工程指示編號：EI / 0649 / 19

工程編號：J - 837

工程名稱：觀塘裕民坊

工程項目：幕牆 28/F 加力鐵企料用螺絲(M5x40 平頭機絲)

SD-ML801A

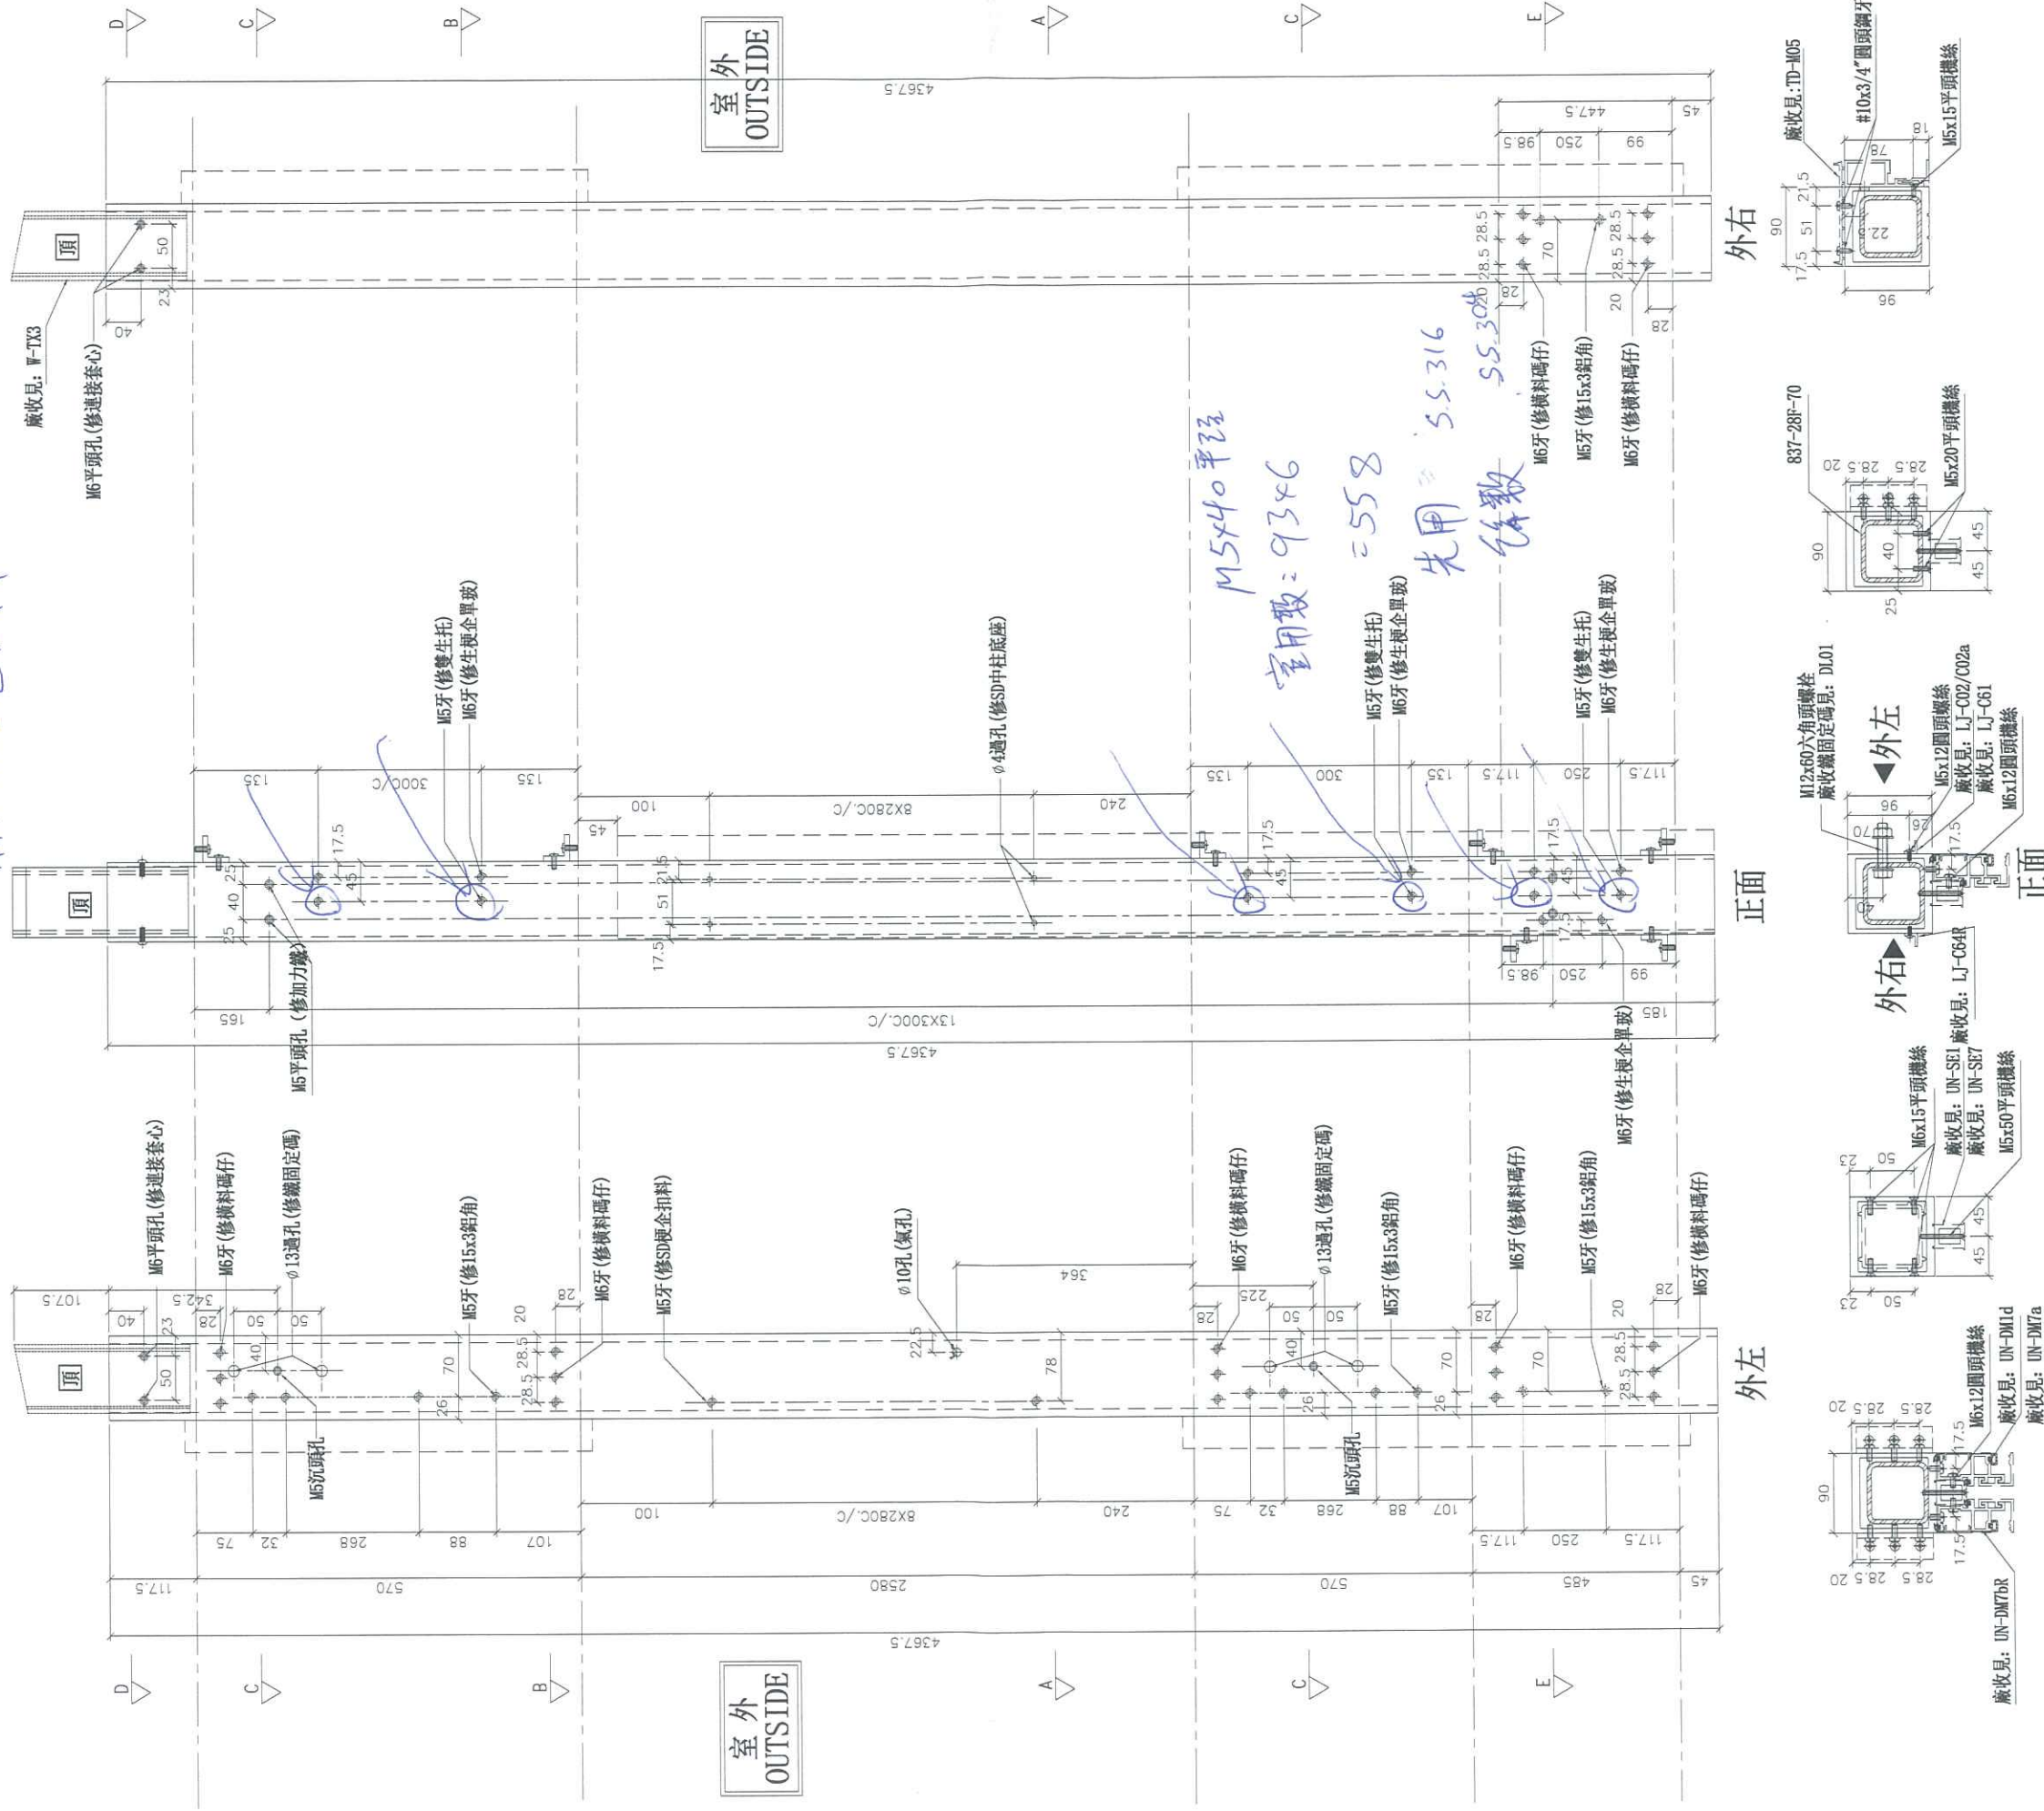
請按 BM 訂購 M5x40 平頭機絲，修加力鐵企料用 (所有28F, 有加力鐵通企料用)

請留意: 1) 現先用倉存數機絲做組裝，先用#316，餘數用#304

*注意:
螺絲鑽平頭孔專宜, 請留意M5及3/16"要
沉頭 (90° X Ø10), 供修螺絲后唧膠用

所有28/F
有加力鐵通企料
